**COMUNE DI ARNESANO**  
(Provincia di Lecce)

**PIANO URBANISTICO GENERALE. Controllo di compatibilità ex art. 11 LR 20/2001. Rilievi regionali. - DGR n. n.2195 del 12.12.2017**

**VERBALE CONFERENZA DI SERVIZI DEL 13 MAGGIO 2019**  
(seconda seduta)

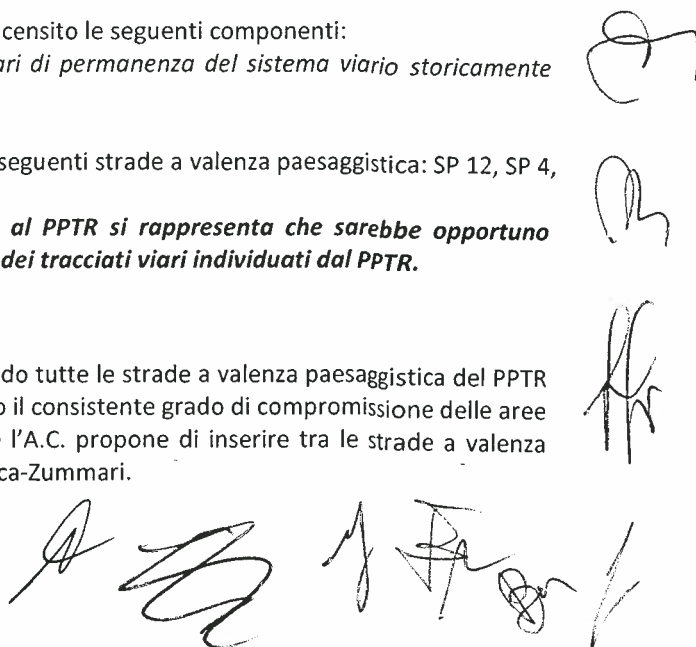
Con riferimento alla categoria "punti panoramici" il PUG ha censito le seguenti componenti:

- strade a valenza ambientale e panoramica tracciati viari di permanenza del sistema viario storicamente consolidato. Beni diffusi nel paesaggio agrario;
- visuali e aree panoramiche da tutelare.

Si segnala che il PPTR individua nel territorio di Arnesano le seguenti strade a valenza paesaggistica: SP 12, SP 4, SP 7, SP 224, SP 119.

*Al fine di agevolare il successivo adeguamento del PUG al PPTR si rappresenta che sarebbe opportuno operare approfondimenti in merito al valore paesaggistico dei tracciati viari individuati dal PPTR.*

L'A.C. propone un aggiornamento degli elaborati confermando tutte le strade a valenza paesaggistica del PPTR ad eccezione della SP 7 che propone di stralciare considerato il consistente grado di compromissione delle aree contermini che ne ha alterato i valori paesaggistici. Inoltre l'A.C. propone di inserire tra le strade a valenza paesaggistica anche la SP 225 vecchia Carmiano e via Mallacca-Zummary.

Infine l'AC propone di inserire tre UCP punti panoramici già individuati dal PUG adottato come *visuali e aree panoramiche da tutelare*.

La Regione e il Ministero condividono l'inserimento dei suddetti tracciati viari tra gli UCP strade a valenza paesaggistica già classificate dal PUG adottato come *strade a valenza ambientale e panoramica*. Si condivide altresì l'individuazione dei tre UCP punti panoramici.

Per quanto riguarda la SP 7 Arnesano-Lecce non condividono la proposta di stralcio in quanto nonostante le trasformazioni delle aree contermini è ancora possibile cogliere dal tracciato viario la diversità, peculiarità e complessità dei paesaggi che attraversa, i paesaggi naturali o antropici di rilevanza paesaggistica, come definito all'art. 85 delle NTA del PPTR per gli UCP strade a valenza paesaggistica.
